7.2 Bijlage 2: Analyse van de posters na tweede werksessie

Staalkaart

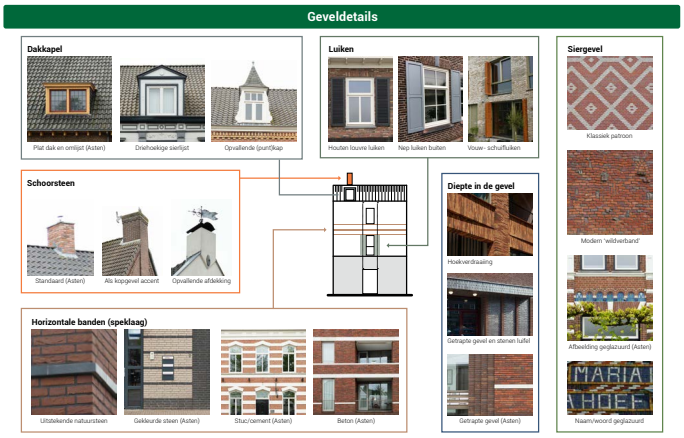
Bij de beide sessies vonden mensen het lastig een uitgesproken mening te hebben bij de staalkaarten. Toch konden onderstaande trends opgemaakt worden:

- Er werd positief gereageerd op de geveldetails, met als kanttekening dat het financiëel haalbaar moet zijn;
- Groene gevels zijn in principe gewenst, met klimplanten en gevel-tuinen. Echter mag het niet overheersen in het beeld. De twee linker afbeeldingen bij de groene gevels werden negatief beoordeeld.

- Er is een voorkeur voor traditionele geveldetails. Moderne architectonische uitingen, die niet terug te leiden zijn naar traditionele architectuur, werden negatief beoordeeld. Dit waren bijvoorbeeld het “modern wildverband” (siergevels), “hoekverdraaing” (diepte in gevel) en de “modern strakke deur”.

- Voorkeur naar toepassing van loggia’s, mits goed gedetailleerd (de loggia in het voorbeeld heeft geen hoogwaardige uitstraling). Niet te veel uitstekende balkons.

- Voorkeur voor (zoveel mogelijk) gaaf dakvlak. Dakkapellen die de goot doorbreken niet gewenst.
- Gevelreclame met subtiele letters op de gevel werden het meest positief beoordeeld. Neon/lichtreclame en verlichte borden niet gewenst.

Moodboards per deelgebied

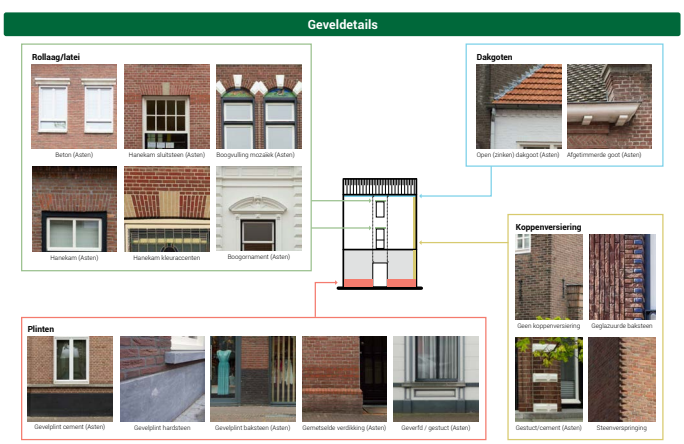
- Er werd overwegend positief gereageerd op de regels en referentiebeelden, men kan zich er in vinden.
- Men vraagt een nadere duiding van wat een (on)bewoonde kap inhoudt.
- Men vraagt een nadere duiding van wat menselijke maat en levendige plinten precies inhouden. De suggestie wordt gedaan of er niet ook plek voor wonen in de plint moet zijn.
- Meningen zijn verdeeld over toelaatbare bouwhoogte.
- De suggestie wordt gedaan om ook ruimte te geven aan nieuwe ideeën i.p.v. alleen maar klassiek?
- Gevelgroen ook benoemen en in referentiebeelden laten zien.

- Linten verschillen onderling. Sommigen zijn al semi stedelijk, andere linten hebben nog de originele lintbebouwing. Hier onderscheid in maken. Voorkomen dat alle linten zoals Burg. Wijnenstraat worden.
- 3 lagen incl. kap is lager dan al is gebouwd in de Burg. Wijnenstraat. Beschrijf duidelijk hoe moet worden omgegaan met precedenten, die niet als referentie zouden moeten worden gezien.
- Positieve reactie op af en toe platte daken in het Lint;

- Helder beschrijven wat de toelaatbare bouwhoogten zijn in de knopen. Geef ook aan waar zich eventueel locaties bevinden die van een accentuering kunnen worden voorzien (in hoogte of architectuur).

- Complex aan park moet ook groen zijn en mag niet ten koste gaan van het park.
